# リニア中央新幹線建設の環境影響に係る 静岡県とJR東海の対話の状況

(生物多様性版)

2022年8月2日

静岡県

図 5.36 お花畑周辺で想定される地下水位とトンネル掘削による変化

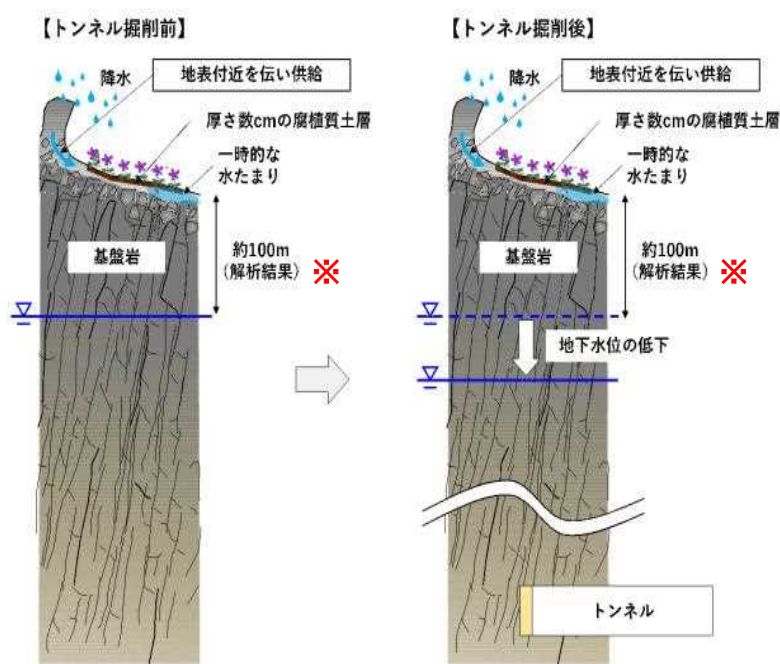
- ・地下水と稜線付近のお花畑が繋がっていないというならば、科学的データを持って説明してほしい。
- ・地表の水と地下水とが繋がっているか否かを、成分分析で判断するとのことであるが、何をもって判断するかを科学的に説明してほしい。
- ・工事を始めてしまってから、その途中でお花畑に何か問題が生じたため、地表面の水と地下水との関係を調べ、その結果がわかってから、対処するとなると、問題発生から対策完了までに相当の時間を要することが想定されるが如何なものか。

※静岡県注 「解析結果」とされているが、どのような「解析方法」なのか明らかにする必要がある

一般的には、地下水位は低いので、低下した場合であっても、土壌水分量への影響は僅かであると考えられる。破碎帯等によりトンネル周辺の地下水の流動が地表部まで繋がっている場合は状況が異なるため、対応する。

## 4-⑦ 静岡県生物多様性部会専門部会での対話

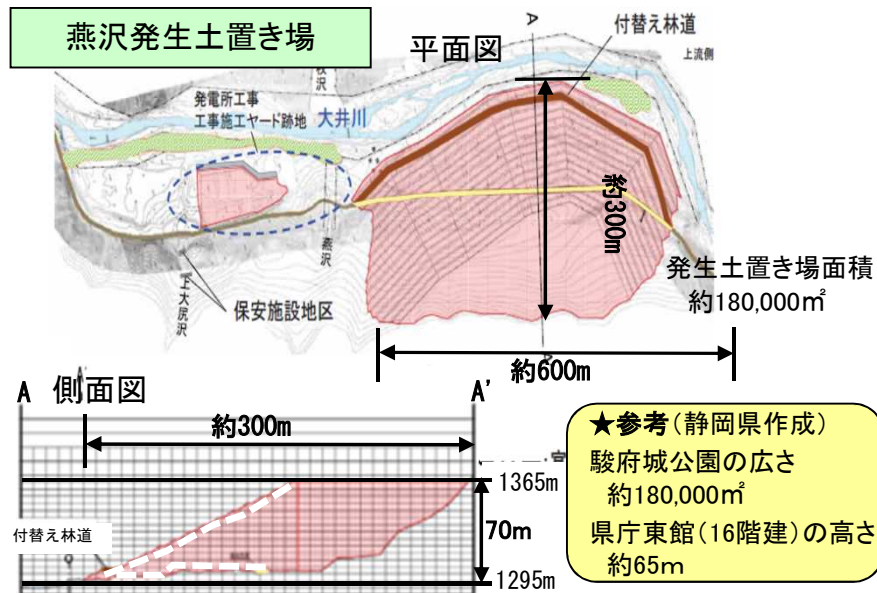
・工事前に**発生土置き場の安全性の確認**が必要

・**重金属等の確実な処理**を行うための**具体的な方法の確認**が必要

## 4-⑦(参考) 南限のドロノキ群落への影響

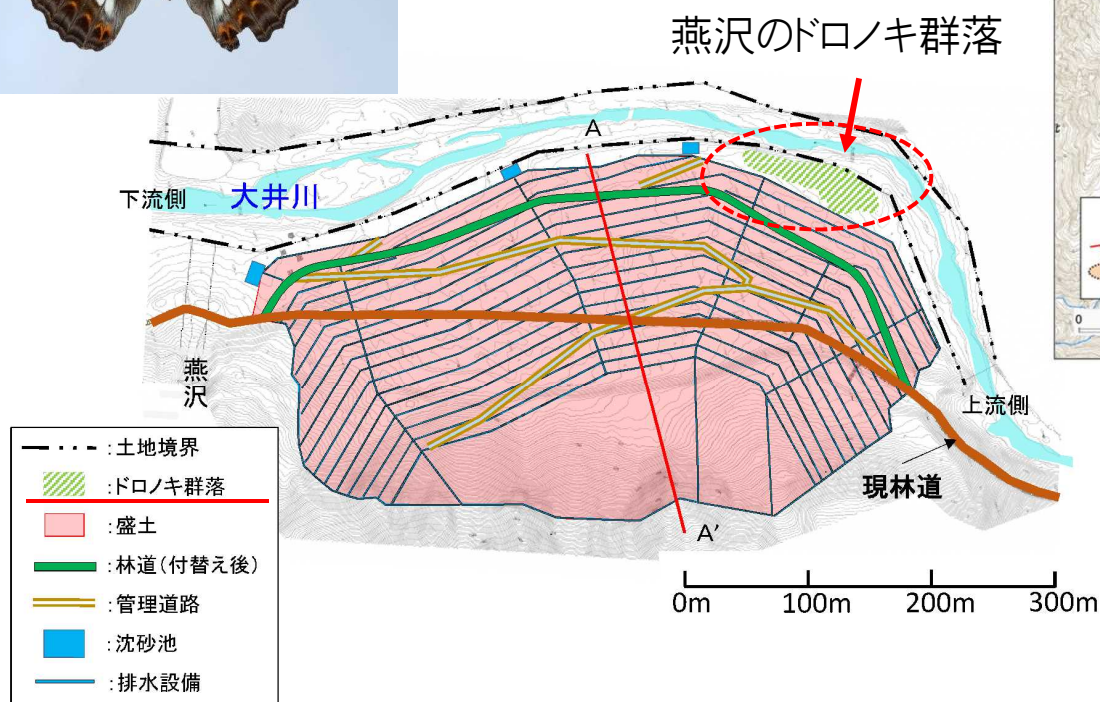
- ・燕沢のドロノキ群落は生育の南限として貴重
- ・ドロノキはオオイチモンジの幼虫の餌植物
- ・燕沢の発生土置き場の設置により、生態系への影響が懸念
- ・上千枚沢から出る土砂により河川が閉塞し、盛土が流出することを懸念
